Veřejná zakázka: FN Brno – Rekonstrukce kliniky dětských infekčních nemocí a energeticky úsporná opatření objektu S

Vysvětlení zadávací dokumentace č. 11**Dotaz č. 1:**

Vysvětlení zadávací dokumentace č. 12**Dotaz č. 1:**

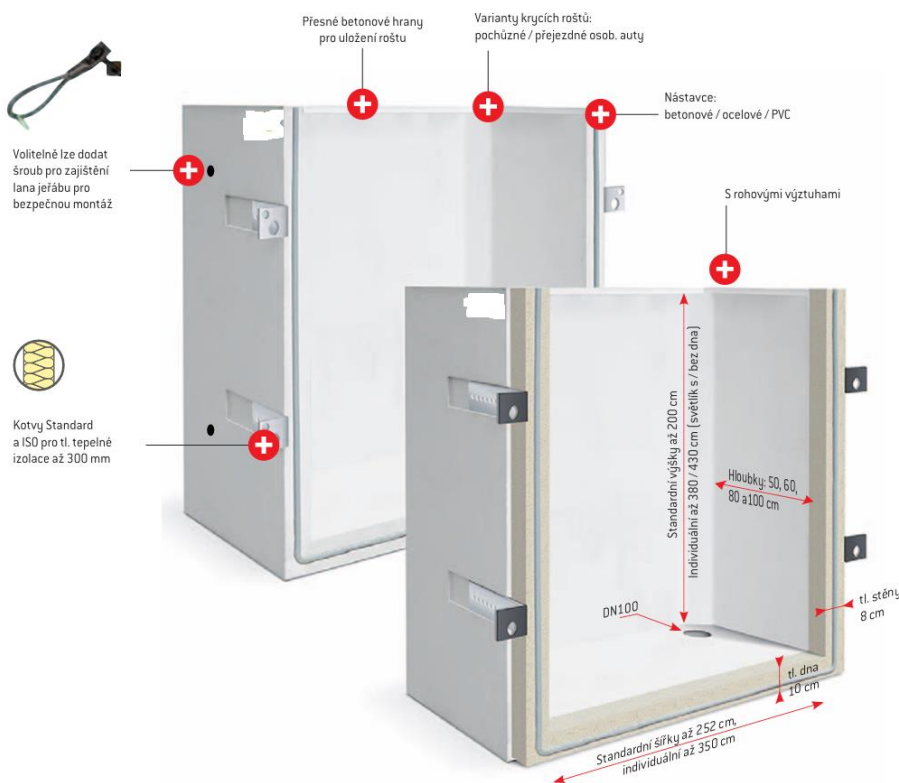
Prosím o vysvětlení ve zřízení anglického dvorku. Firma MEA Water Management s.r.o., ve svém technickém návrhu neuvažuje se spodní vodou, proto položka viz. výstřižek není kompatibilní s Anglickým betonovým dvorkem.

D	8	Vedení trubní dálková a přípojná			0,00	
144	K	8001.x	D+M Vtok a zpětná klapka v anglickém dvorku, pro potrubí DN 110	soubor	13,000	0,00
	PP		D+M Vtok a zpětná klapka v anglickém dvorku, pro potrubí DN 110, vč. příslušenství, díl PD			
	W		viz TZ_AB, situační výkresy, výkresová a textová část D.1.1, D.1.2 a D.1.3			
	W		13		13,000

Neuvažujeme s výskytem podzemní vody v této projektové dokumentaci. Úroveň hladiny podzemní vody je popsána v projektové dokumentaci v části B_Souhrnná technická zpráva i v inženýrsko-geologickém a hydrogeologickém posouzení.

Námi navrhovaný výrobek anglického dvorku je kompatibilní s uvedenou položkou.

Podrobnější popis výrobků anglického dvorku je v projektové dokumentaci objektu 1.2.0.4.1, v části D.1.1.3.406_Výpis ostatních výrobků (V/35, V36).

Vámi uvedená položka je samostatný výrobek „sada odvodňovací přípojky se zpětnou klapkou“. Jedná se o přípojku pro napojení trativodu.
